VARIANTE AL PROGRAMMA DI COLTIVAZIONE E RIQUALIFICAZIONE AMBIENTALE DELLA CAVA BRICCO-BISCEA IN COMUNE DI SAVONA.

La presente relazione viene prodotta di iniziativa propria ad integrazione della lista di controllo presentata in data 12/08/2020.
Si intendono infatti apportare modifiche al progetto già esaminato dal Dipartimento Territorio, Ambiente, Infrastrutture e Trasporti Valutazione Impatto Ambientale e Sviluppo Sostenibile, che ha ricevuto parere di non assoggettabilità a V.I.A. regionale in data 07/02/2018 con provvedimento n. 709.
La presente relazione è rivolta a mettere in evidenza che le modifiche apportate al progetto sono tutte migliorative rispetto alle tematiche ambientali e comportano una riduzione di volumetrie e utilizzo delle risorse. Le modifiche medesime sono quindi ininfluenti relativamente alla riconosciuta non assoggettabilità a V.I.A.

SEZIONE 2

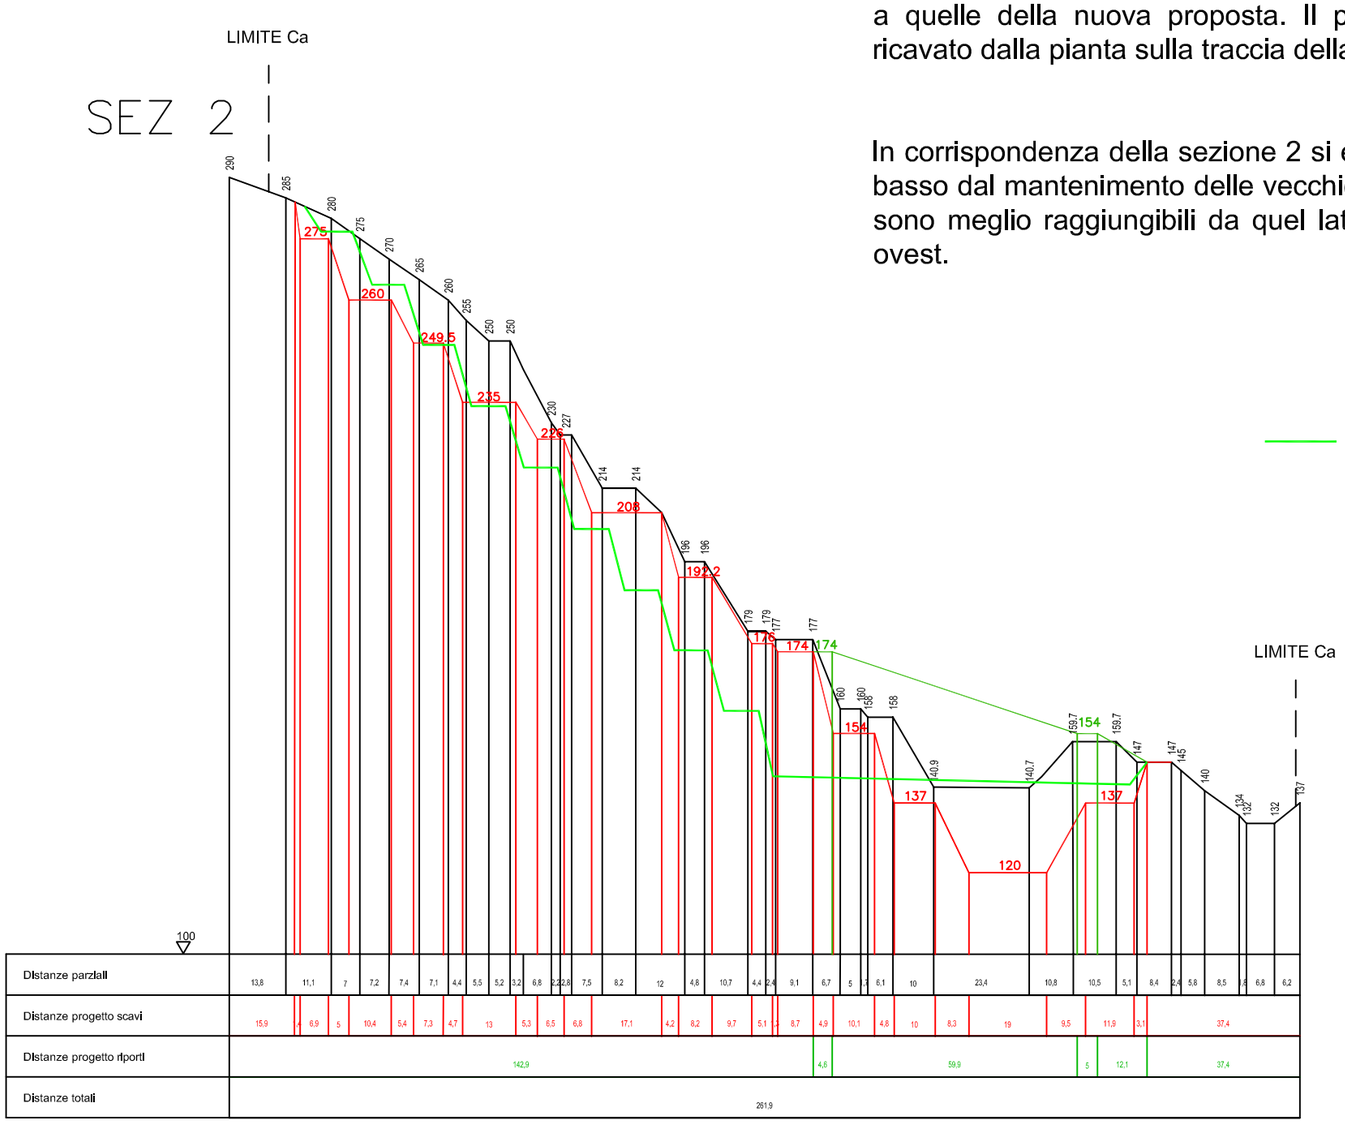
In corrispondenza della sezione 2 si evidenzia che lo scavo è vincolato in basso dal mantenimento delle vecchie piste. Diversamente le zone in alto sono meglio raggiungibili da quel lato con la nuova viabilità prevista ad ovest.

SEZIONE 4

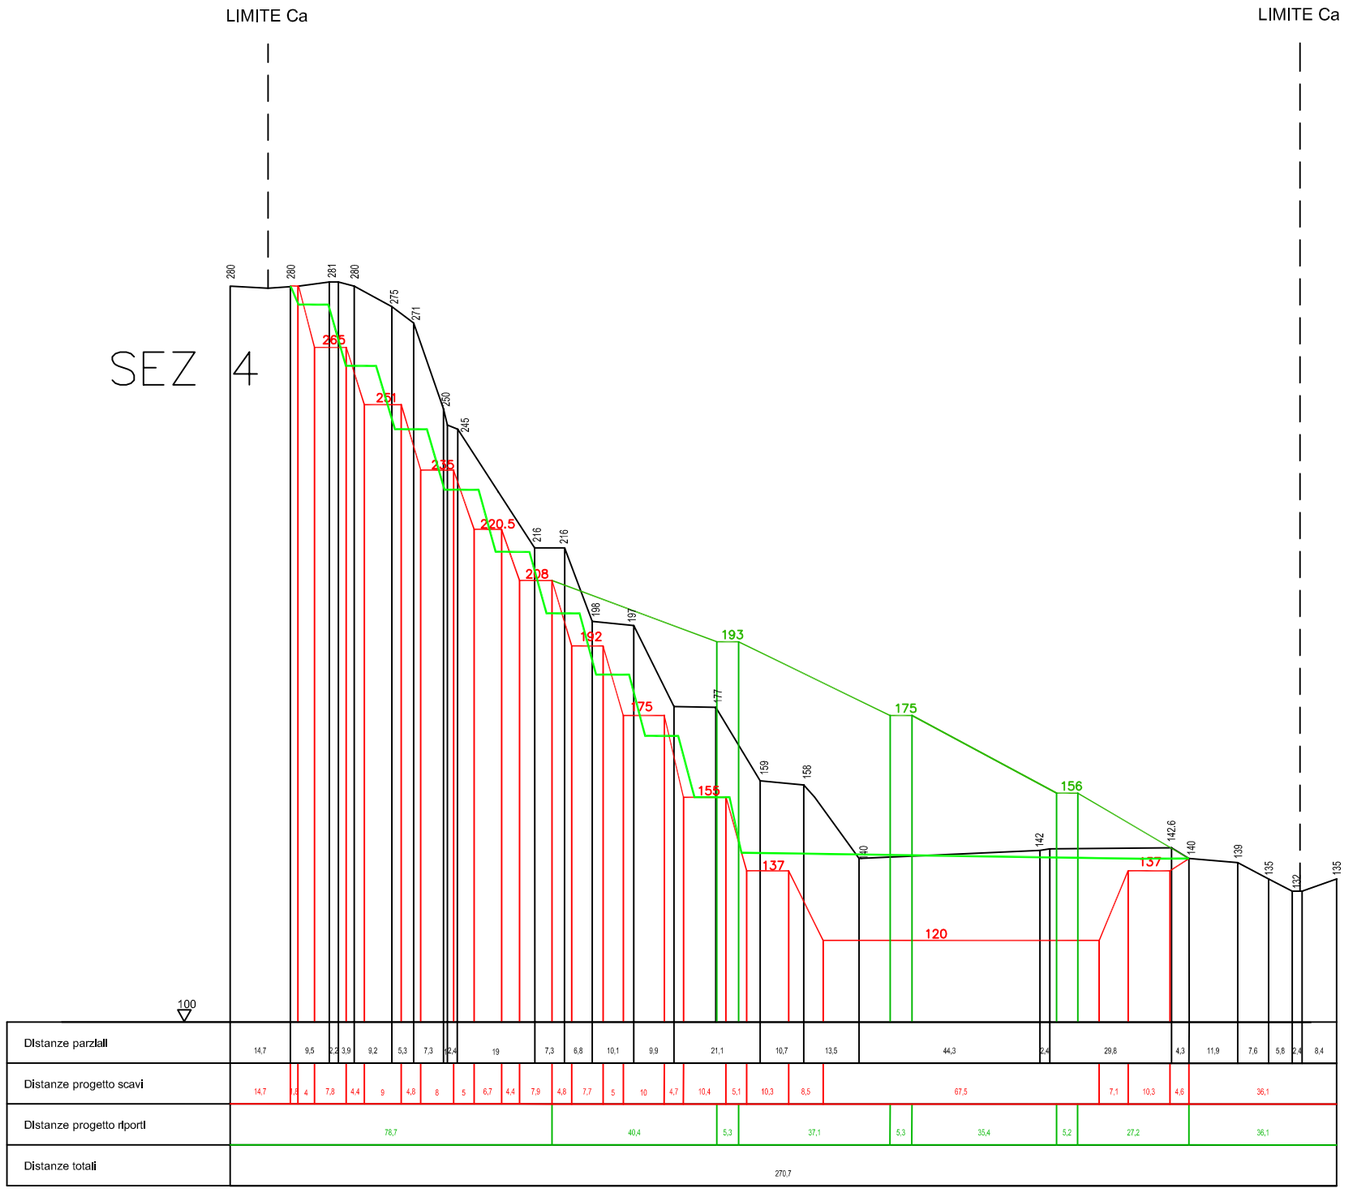
In corrispondenza della sezione 4 si osserva come i profili vecchio e nuovo si intersecano ripetutamente a testimonianza del fatto che nella zona centrale il fronte di scavo arretra in modo molto simile a quanto indicato nel vecchio progetto.
In questa sezione la differenza rilevante è rappresentata dall'abbassamento del piazzale.

SEZIONE 7
con riporto del profilo del vecchio progetto

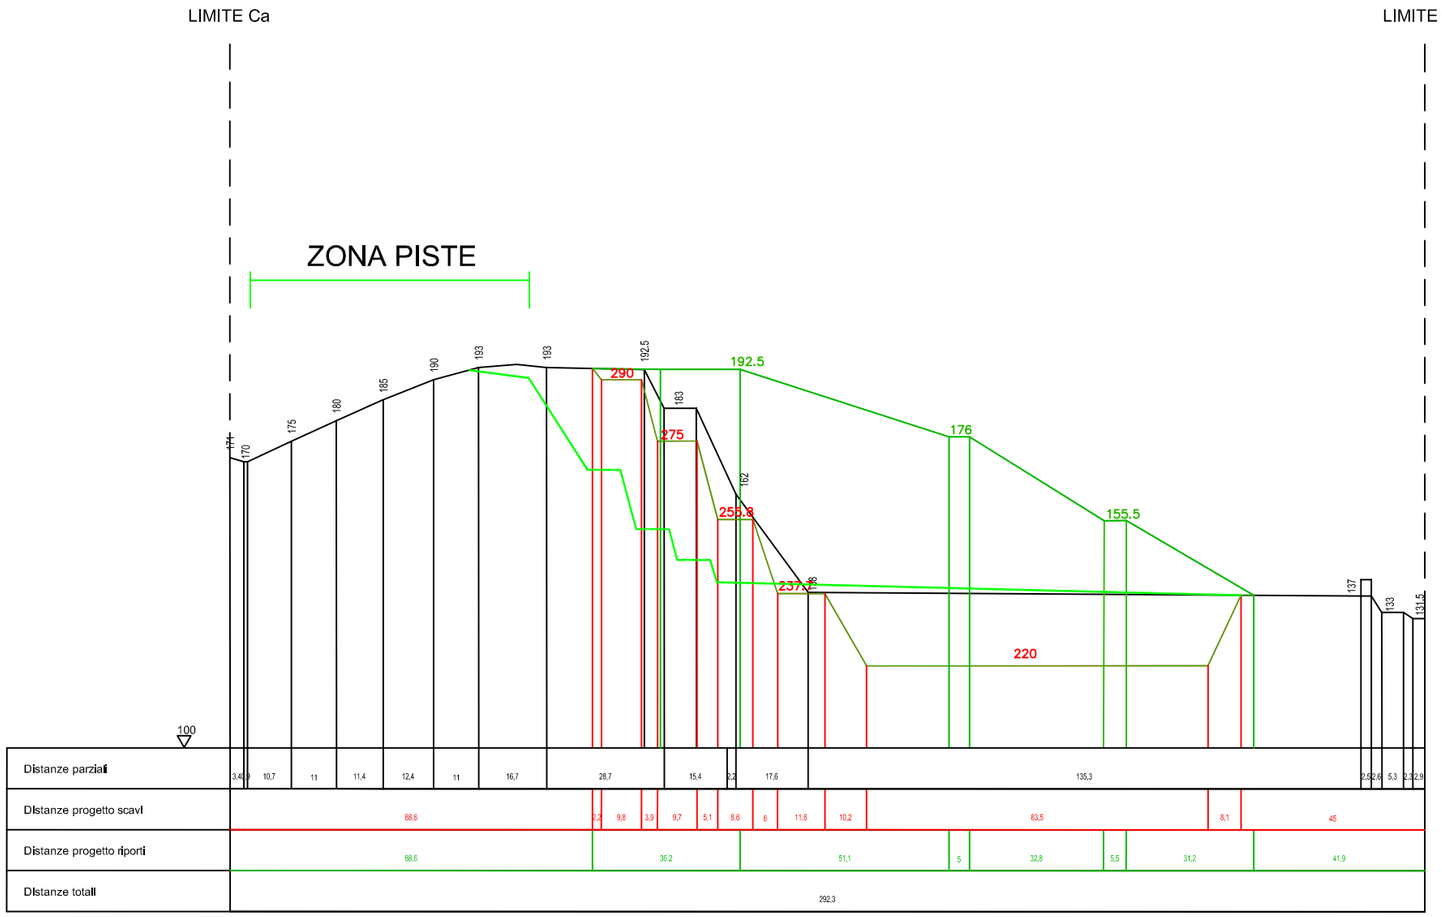
In corrispondenza della sezione 7 si evidenzia una forte riduzione dello scavo sulla parete per le necessità di raccordo con il versante naturale senza sfondare il crinale stesso e senza realizzare le piste a est.
